工程指示 / 要求簡箋(E.I.)

工程指示編號：EI / 3215 / 21

工程名稱：亞皆老街中電

有關 J852 工程幕牆 FD 門 EI/3080/21C 修改图纸事宜

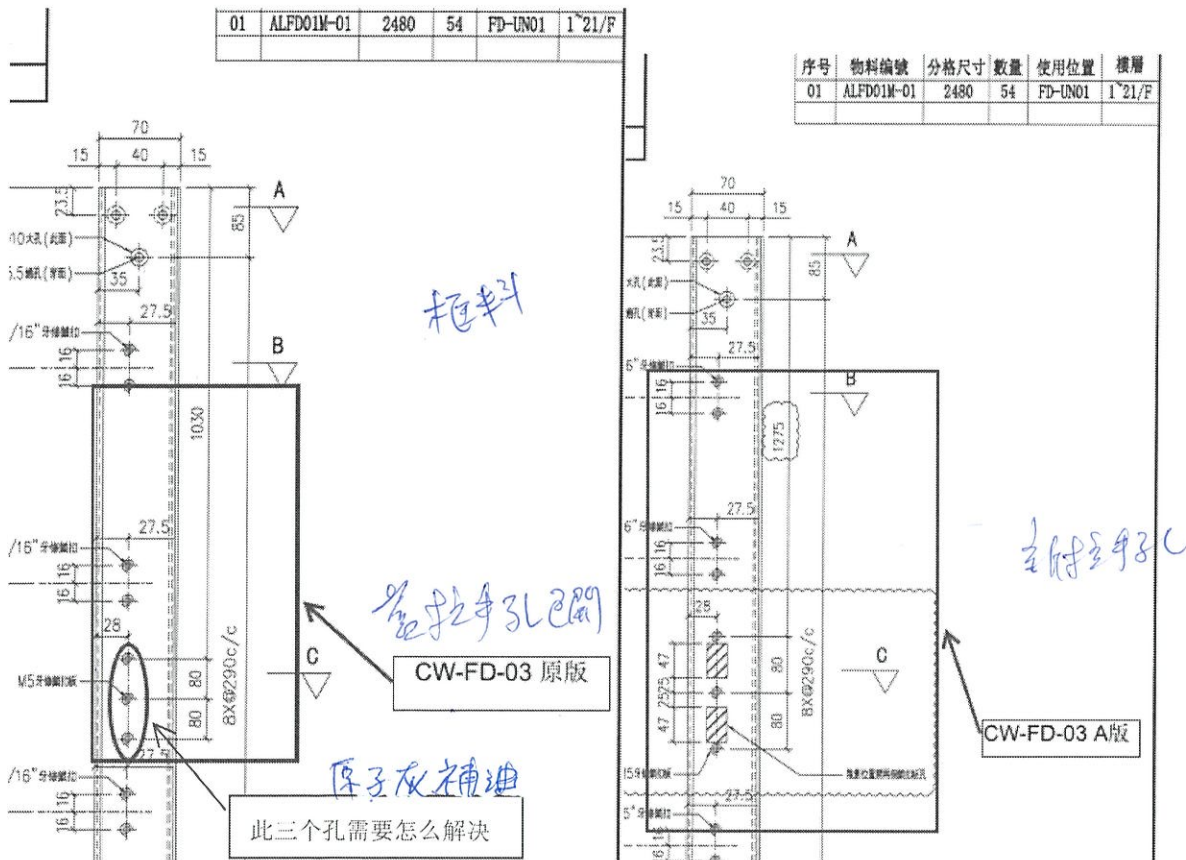
1、图号 CW-FD-03, 铝料 X85850, 材料编号 ALFD01M-01 M01 27 支已经加工完成, 由于已经钻孔了, 现在无法避位, 请问这三个孔如何解决? 请见下图;

2、图号 CW-FD-09, 铝料 X85852, 材料编号 ALFD02-03 M01 27 支已经加工完成 6 支, 现在由于无法避位, 需要重新用 2 支 5300mm 的铝料开料 (见下图:)。另 3 月 18 号已经出了 2 幅到地盘, 这 2 幅是到地盘修改还是需要重做? 请给出回复!

1) 問題 1，孔位用原子灰補油

2) 問題 2，避位位置用拉巴遮，不重新開料

需要重做, 将出另外补做

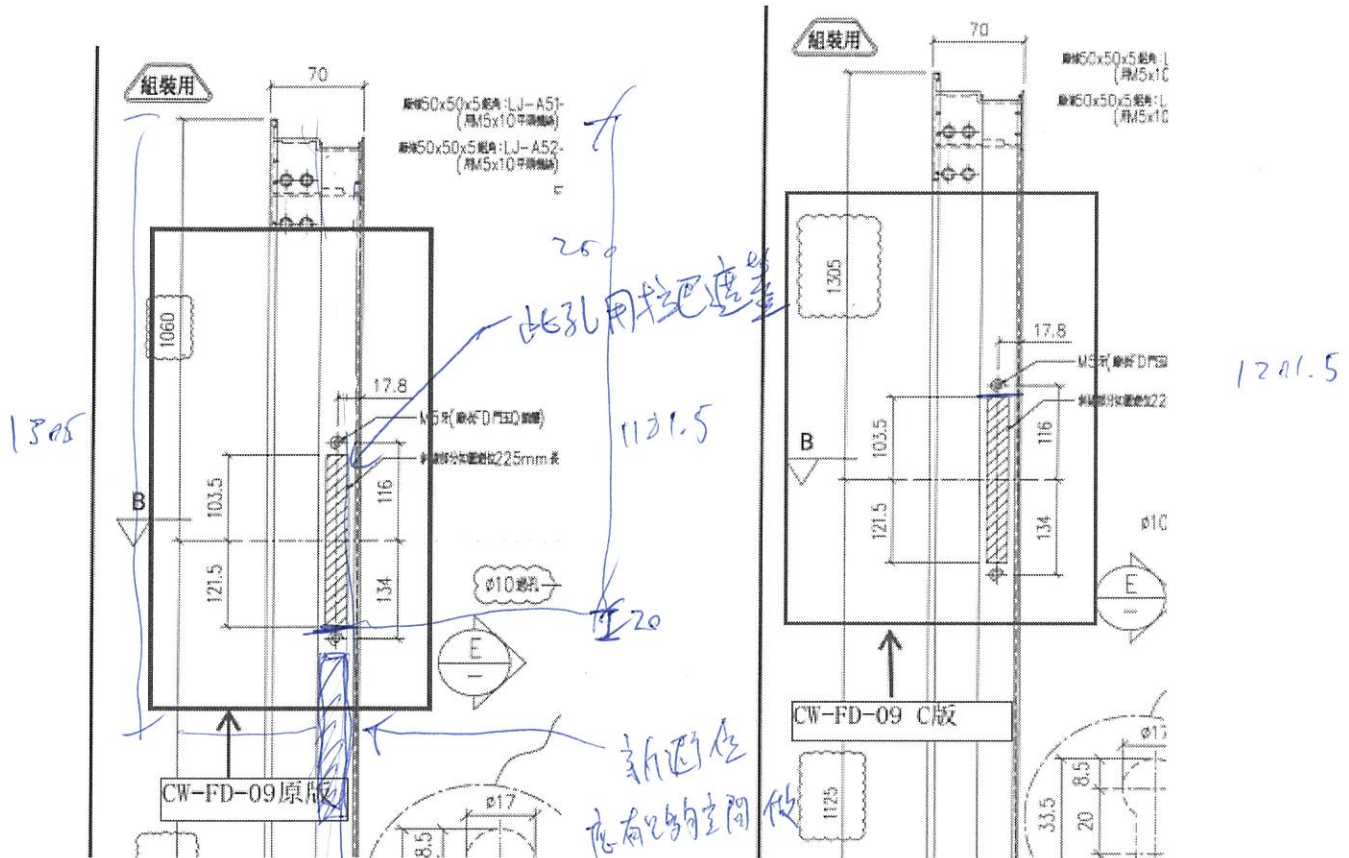
还有门玉拉巴 X85914, ALFD02A-03 M0127 支和 ALFD02A-04 M01 27 支也已经加工完成, 现在修改尺寸, 需要重新发料开料!

修改前尺寸

修改后尺寸

4) 問題 4，拉巴需要重新加工

重做拉把, 門框金屬扣板位置

用金台封
批灰
